“NOTA ZIENSWIJZE BESTEMMINGSPLAN CARTIERHEIDE”

Zienswijze 1: Werkgroep gladde slang Kempen, (namen geanonimiseerd).

Zienswijze 2: RAVON, (namen geanonimiseerd)

Bijlage 2 – Uitwerking faunatunnels

KT 500-520 KT 500-640
Figuur 1 Voorbeeld faunatunnel

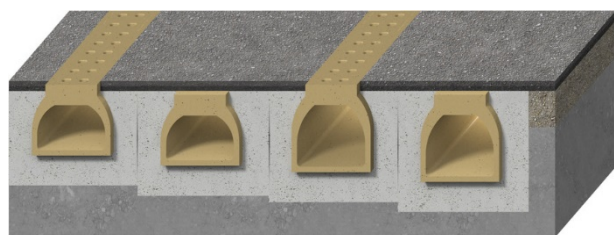
1.2	In het huidige plan is nog niet aangegeven waar en hoeveel schermen en tunnels er geplaatst gaan worden.	Bij de fietspaden worden mitigerende maatregelen uitgevoerd, dit is met een voorwaardelijke verplichting geborgd in de regels en verbeelding van het bestemmingsplan. De zienswijze geeft wel aanleiding om het bestemmingsplan aan te passen. In de toelichting wordt nader toegelicht waar de reptielentunnels en schermen zijn gepland. In de regels van het bestemmingsplan wordt in artikel 16.9.2 Voorwaardelijke verplichting verwezen naar een nieuwe bijlage. De bijlage is gebaseerd op een notitie uit 2021 van RAVON¹ en bevat exacte afmetingen

2.2	Een andere zorg is de onduidelijkheid over het toepassen van, de aantallen, kwaliteit en locaties van faunapassages/ mitigerende maatregelen en ook het noemen van aanzienlijk lagere schermen dan door ons geadviseerd.	Het antwoord op en de verwerking van deze zienswijze is opgenomen onder zienswijze 1.2. <u>De zienswijze geeft wel aanleiding om het bestemmingsplan aan te passen. In de toelichting wordt nader toegelicht waar de reptielentunnels en schermen zijn gepland. In de regels van het bestemmingsplan wordt in artikel 16.9.2 Voorwaardelijke verplichting verwezen naar een nieuwe bijlage. De bijlage is gebaseerd op notitie van RAVON uit 2021 en bevat exacte afmetingen en randvoorwaarden voor de tunnels, zie bijlage A van deze nota.</u>

- Schermen de lengte van de aanduiding;
 - Hoogte scherm minimaal 30 cm;
- Ter plaatse van aanduiding (figuur 1), minimaal per 50 meter één tunnel. Zodra langer dan 50 meter minimaal twee tunnels;
- Een tunnel heeft een rechthoekig profiel met de volgende dimensies;
 - Breedte: ca. 40 – 50 cm;
 - Lengte: breedte fietspad;
 - Diepte: minimaal 20 cm;
 - Ondergrond: gebiedseigen;
 - Lichttoetreding tot 3,50 meter niet nodig.
- Tunnelbak tegen ondergraving van zoogdieren 10-20 cm in de grond.
- Aandacht montage schermen en tunnels;
